<b>Title - Sujet</b> Reconstruction quai Grande-Entrée	
<b>Solicitation No. - N° de l'invitation</b> F3731-170016/A	<b>Amendment No. - N° modif.</b> 003
<b>Client Reference No. - N° de référence du client</b> F3731-170016	<b>Date</b> 2017-12-04
<b>GETS Reference No. - N° de référence de SEAG</b> PW-\$QCM-008-17263	
<b>File No. - N° de dossier</b> QCM-7-40165 (008)	<b>CCC No./N° CCC - FMS No./N° VME</b>
<b>Solicitation Closes - L'invitation prend fin</b> <b>at - à 02:00 PM</b> <b>on - le 2017-12-13</b>	<b>Time Zone</b> <b>Fuseau horaire</b> Heure Normale du l'Est HNE
<b>F.O.B. - F.A.B.</b> <b>Plant-Usine:</b> <input type="checkbox"/> <b>Destination:</b> <input checked="" type="checkbox"/> <b>Other-Autre:</b> <input type="checkbox"/>	
<b>Address Enquiries to: - Adresser toutes questions à:</b> Rochette, Jean	<b>Buyer Id - Id de l'acheteur</b> qcm008
<b>Telephone No. - N° de téléphone</b> (418) 649-2834 ( )	<b>FAX No. - N° de FAX</b> (418) 648-2209

## AVIS DE MODIFICATION 003

Titre : DÉMOLITION ET RECONSTRUCTION DES QUAIS 401 À 405 DU HAVRE DE PÊCHE DE GRANDE-ENTRÉE, ÎLES DE LA MADELEINE, QC

1. Changement no 1
2. Questions et réponses 39 à 50

A) Pour la base de béton pour treuil suivante :

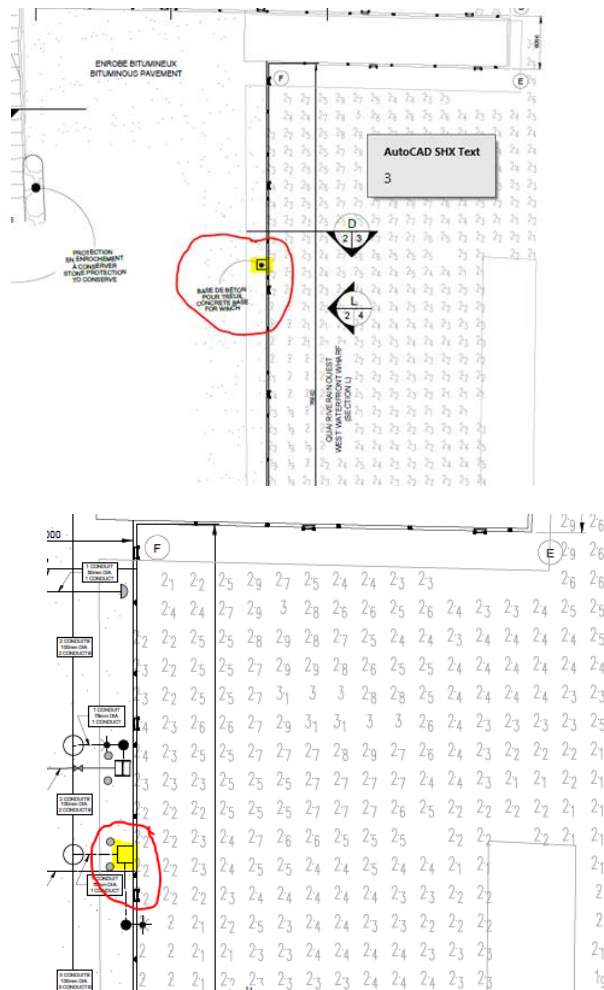
- Devons nous fournir que la base seulement ?
- Est-ce que la boulonnerie est fourni ?
- Les poteaux de protection sont payable à quel article au bordereau ?

B) Il semble y avoir qu'un seul treuil à réinstaller, toutefois, tout au long du document, il semble y en avoir plusieurs. Pouvez confirmer le nombre de treuils à réinstaller?

**Réponse 47 :** Une base de treuil à reconstruire. L'entrepreneur doit fournir la boulonnerie L. Les poteaux protecteurs seront payables au poste de mesurage 7.3 – Ilots de services
